**Modulo per la presentazione delle osservazioni per i piani/programmi/progetti sottoposti a procedimenti di valutazione ambientale di competenza statale**

ID: Codice procedura (ID\_VIP/ID\_MATTM):10844

Impianto per la produzione di energia elettrica da fonte eolica, costituito da 6 aerogeneratori della potenza complessiva di 37,2 MW, un sistema di accumulo da 25 MW e relative opere connesse in località "Rempillo" nel comune di Pitigliano (GR).

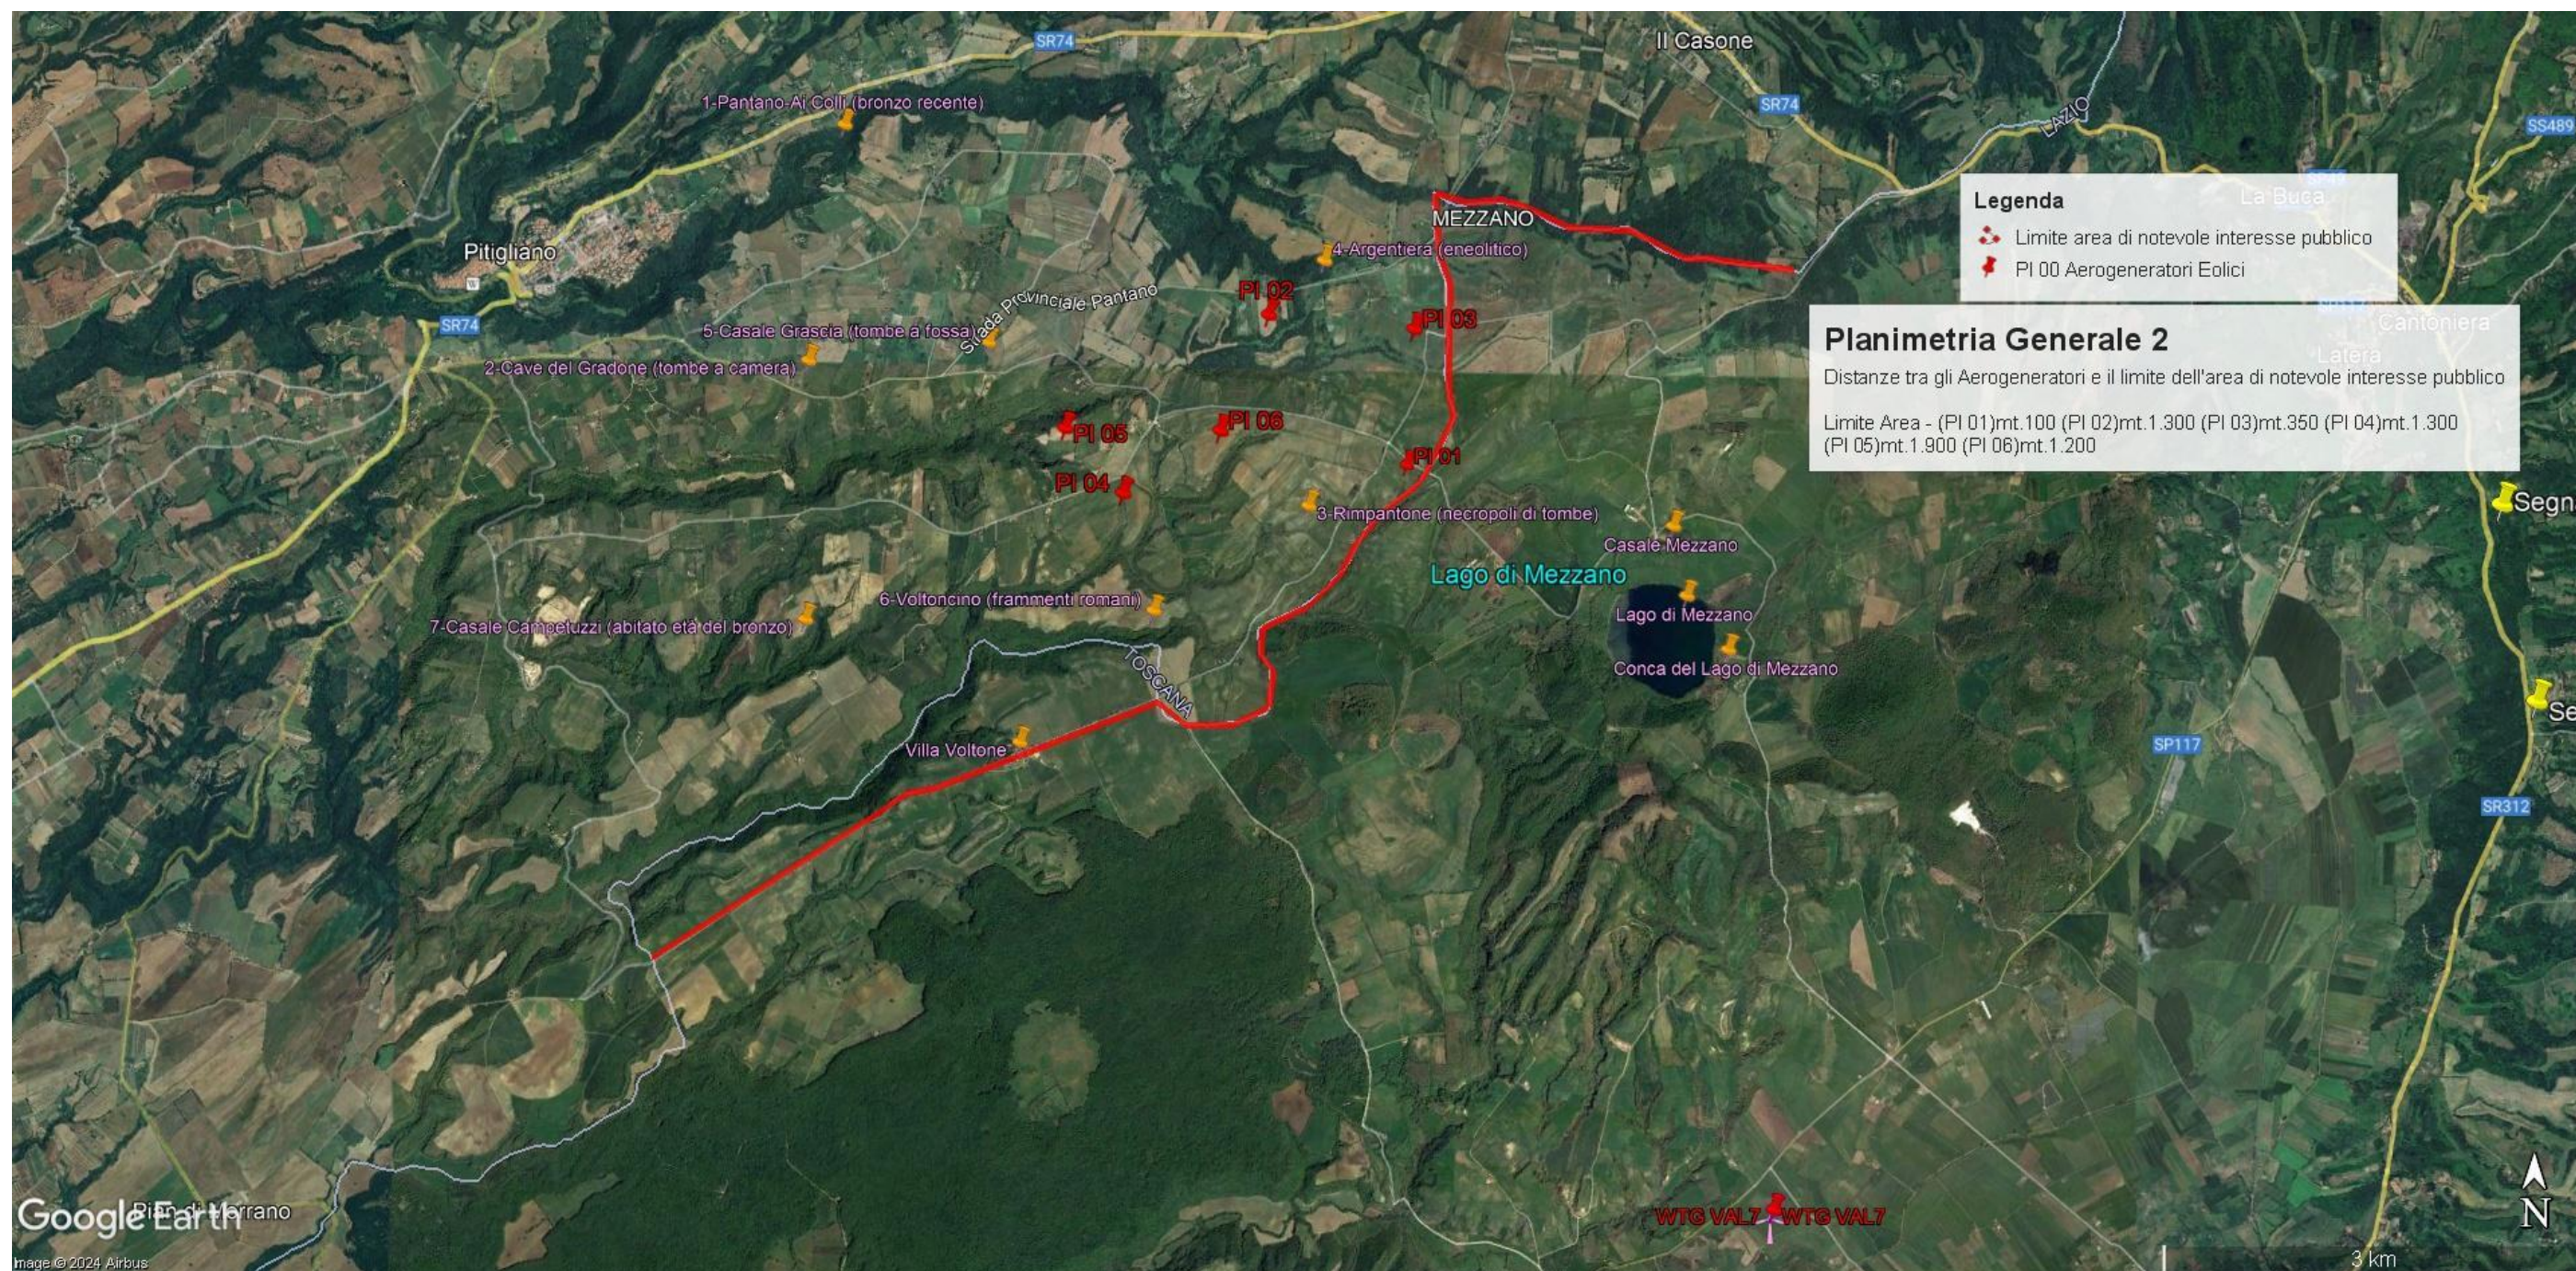
Tornando alla questione di legittimità, alla luce del combinato disposto dal "vincolo sul patrimonio paesaggistico (artt. 136 e ss. e 142 del decreto legislativo n. 42/2004 e ss.mm.ii.) e sui beni culturali" (artt. 10 e ss. del decreto legislativo n. 42/2004 e ss.mm.ii.) e dal comma 8 lettera c-quarter del D.Lgs 191/2021 e ss.mm.ii si evince che, ad oggi, le aree in cui sono previsti gli insediamenti dei sei aerogeneratori dell'impianto eolico denominato "Rempillo" non sono idonee perché ricadono tutte all'interno della fascia di rispetto dei **beni paesaggistici di notevole interesse pubblico denominati "Conca del Lago di Mezzano e territorio circostante" (D.M. 22.05.1976)** comprendente anche il **vincolo "Selva del Lamone" (D.M. 22.05.1984)** tutelati dall'**art. 136 del Codice del Beni Culturali e del Paesaggio** e in particolare un aerogeneratore (P01) è a 100 metri dal primo vincolo citato e gli altri cinque compresi in una distanza massima tra 1 km e 2 km (vedi immagine n. 1 dell'ALLEGATO). Nella fascia di rispetto dei 3 km anche la porzione di vincolo rappresentato dalla Selva del Lamone che gode di altre importanti tutele in quanto Riserva Naturale regionale (L. 394/91 e L.R. 29/97), Zona di Protezione speciale (ZPS) insieme ai Monti di Castro collegati tra loro da una Zona di Conservazione Speciale (ZSC), il sistema fluviale Fiume Fiora-Olpeta. La Selva del Lamone oltre il vincolo paesaggistico di notevole interesse pubblico che la rende area non idonea all'installazione degli impianti FER anche nelle sue fasce di rispetto dei 3 km, gode di un'altra tutela che ne rivela l'importanza di area di importanza internazionale per l'avifauna IBA (012) che viene collegata all'altra IBA (099) Lago di

In sintesi, visti l’art. 20 comma 8 lettera c) quater del D.Lgs n 199/2021 e le Linee guida nazionali appena citate, considerato l’enorme impatto dell’impianto eolico industriale denominato “Rempillo” sulla zona paesaggistica di notevole interesse pubblico ben individuata nelle immagini n.1 e n. 2 e sui Beni Culturali evidenziati nell’ immagine n. 3 dell’Allegato alle presenti Osservazioni, per la collocazione delle pale P04 e P05 direttamente all’interno del perimetro di un’area archeologica e per gli impatti anche sull’area intermedia e vasta dei pregiati territori laziali della Tuscia settentrionale e in particolare di quelli del pitiglianese ricco di emergenze agricole, naturalistiche, storiche e archeologiche del periodo etrusco ma non solo, si chiede che venga negata l’autorizzazione all’ insediamento dell’impianto eolico denominato “Rempillo”.

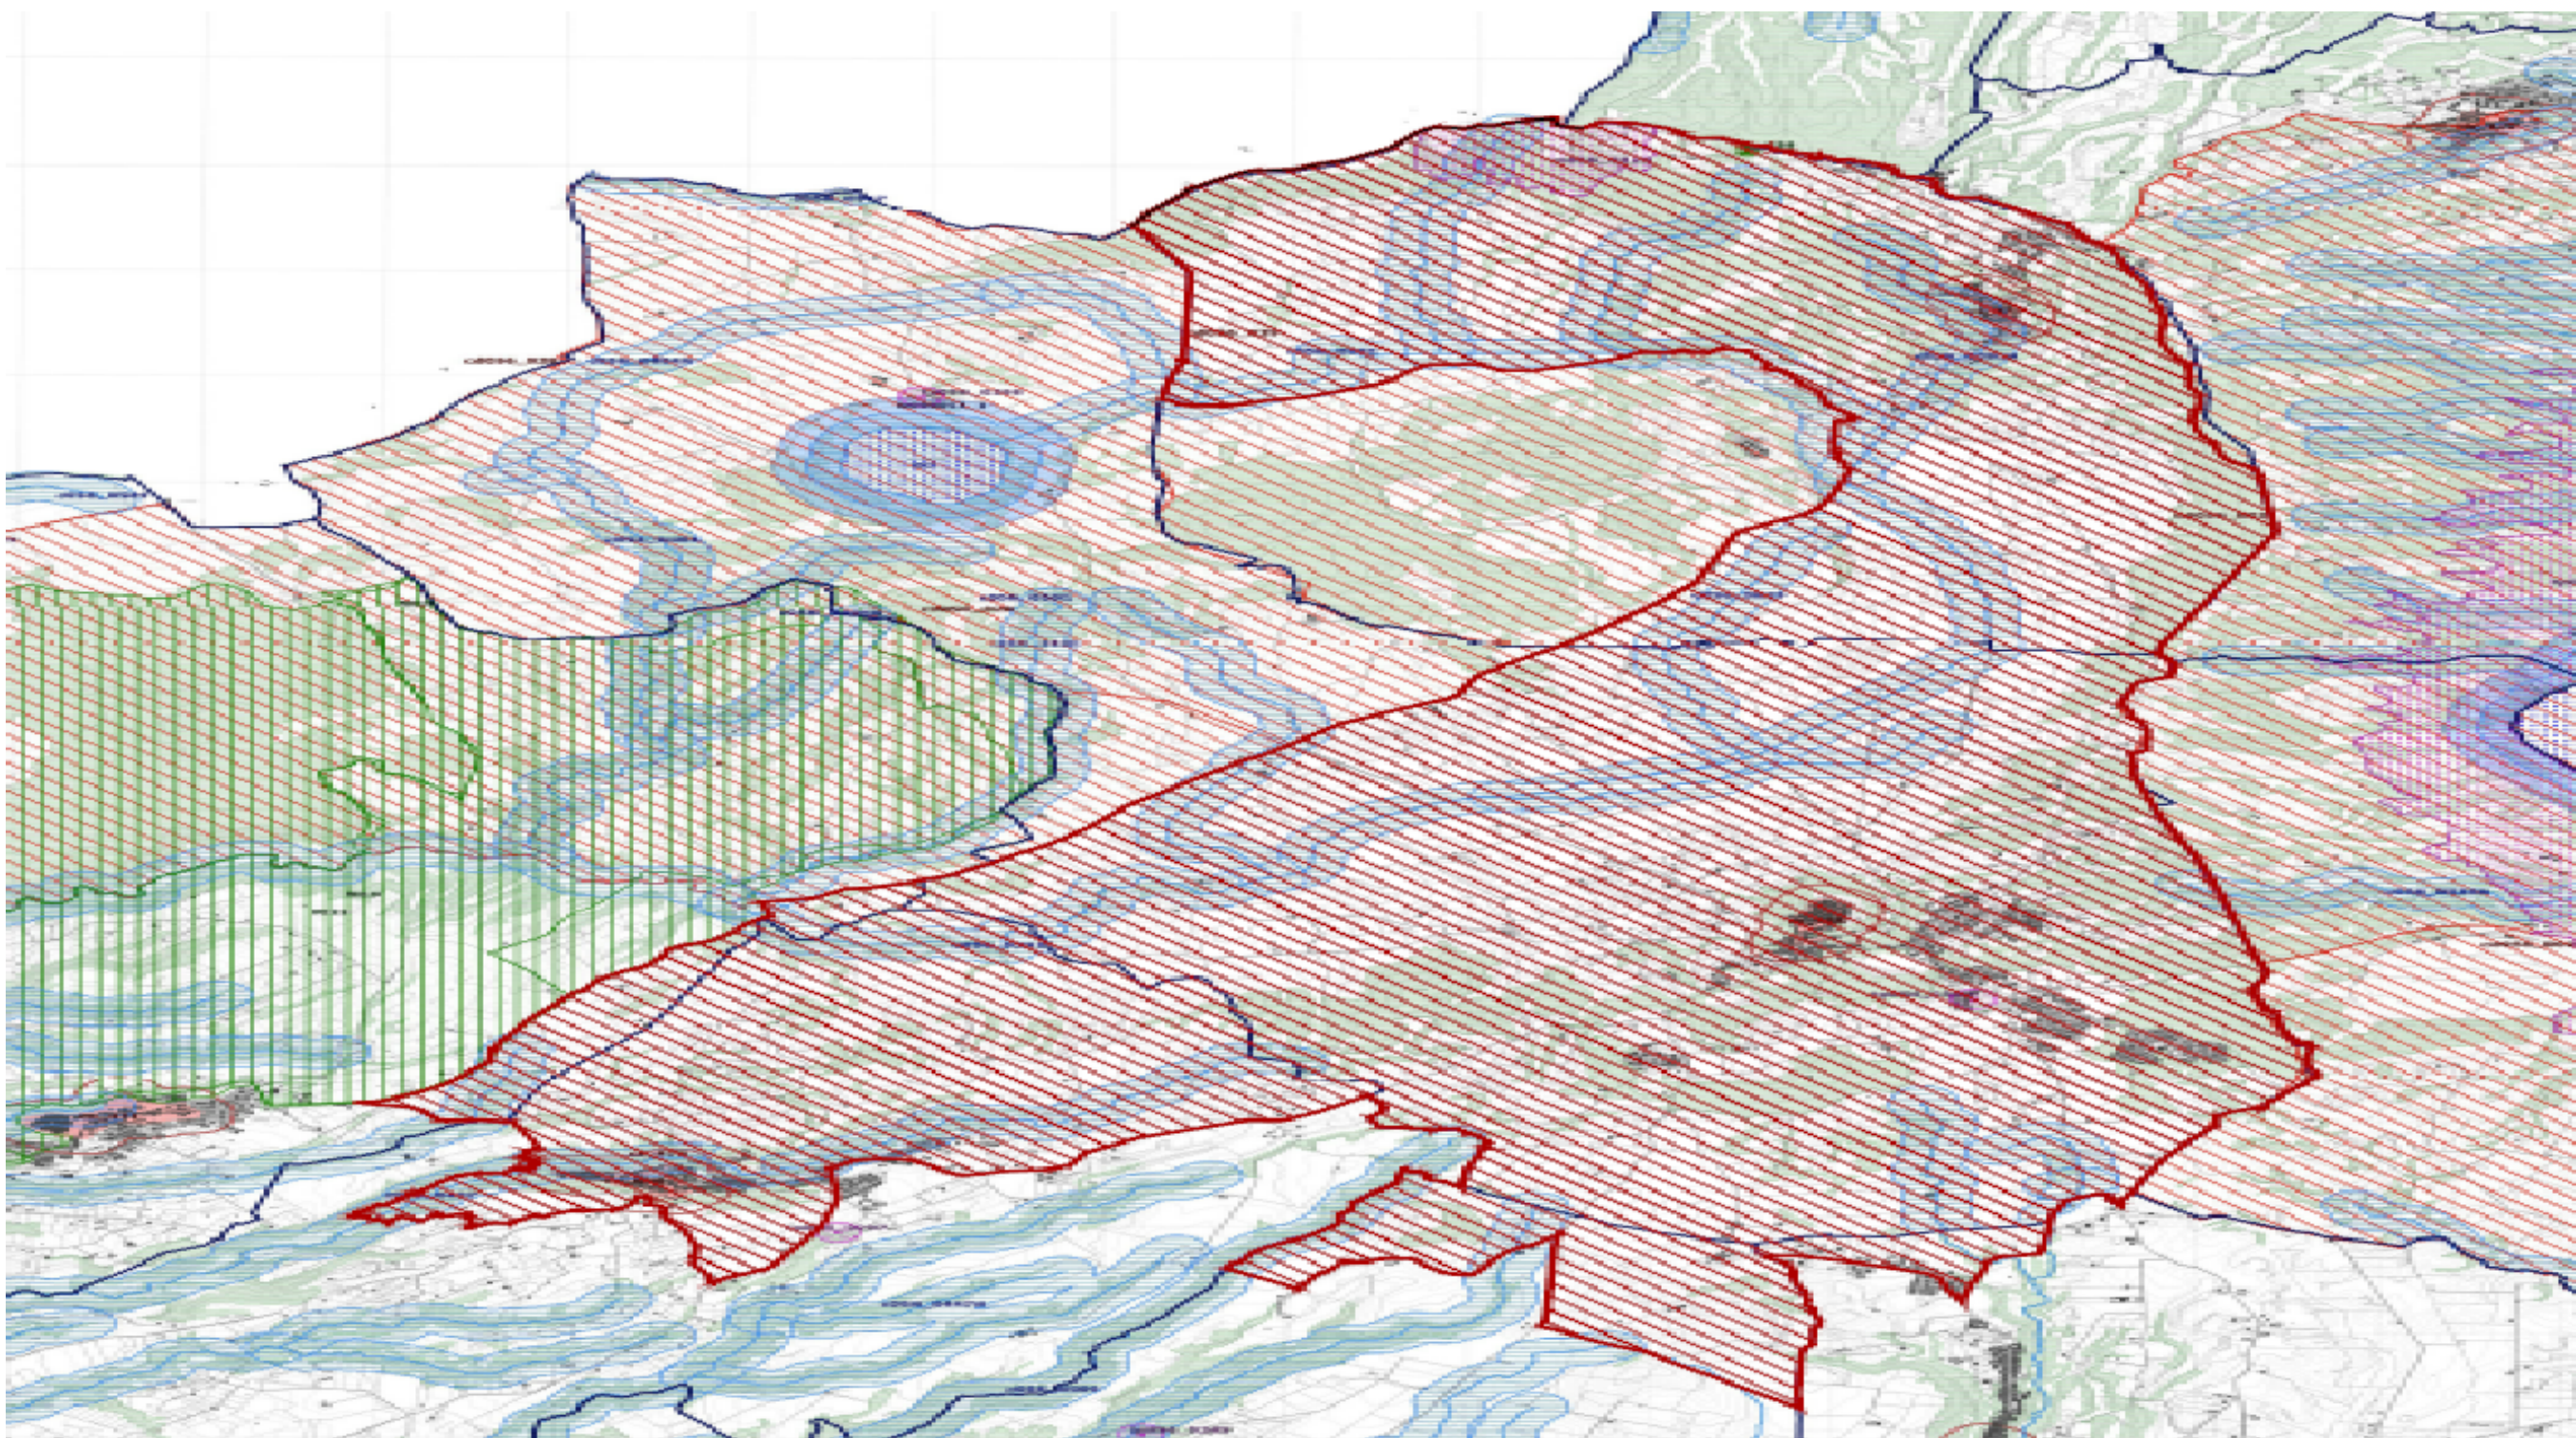
Bolsena attraverso la ZPS Caldera di Latera e la ZSC Lago di Mezzano che insieme sono compresi nel vincolo paesaggistico “ Conca Lago di Mezzano...” e verranno uniti dal nuovo vincolo paesaggistico “*Ambito paesaggistico, geologico e geomorfologico dell’orlo della caldera di Latera e delle sue pendici interessate dai centri eruttivi periferici*” ( si veda a riguardo la proposta pubblicata sul sito del MIC in data 09/08/2023 e l’immagine n. 2 dell’ ALLEGATO) all’area di notevole interesse pubblico “ Conca del lago di Bolsena” (D.M. 24.10.1960). Praticamente una vasta zona che per interesse paesaggistico e naturalistico oltre che storico, archeologico e identitario rappresenta un unicum nel panorama nazionale.
